Bulletin No.	R_08_2020
Fecha	Octubre 2020

Motor Kit F80s Compact / Plus

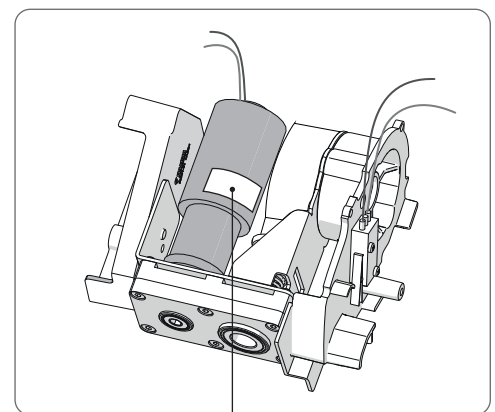
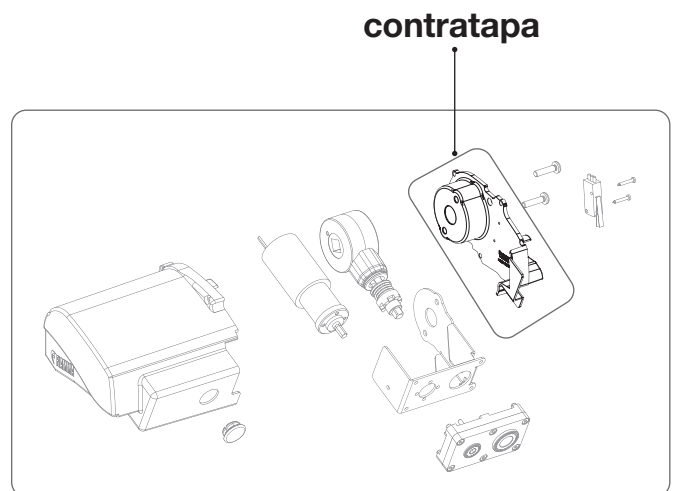
**marcado con S / N <020-293-256
y etiqueta amarilla en la caja de embalaje
con nr. 56191020**

podrían crear un ligero defecto en el cierre
del toldo, no garantizando el correcto
funcionamiento del microinterruptor.

Si ocurre el problema, Fiamma le invita a
comunicar el S / N y el número de la etiqueta
amarilla en el embalaje, para proceder
a la sustitución de la tapa, parte del kit
mencionado anteriormente.
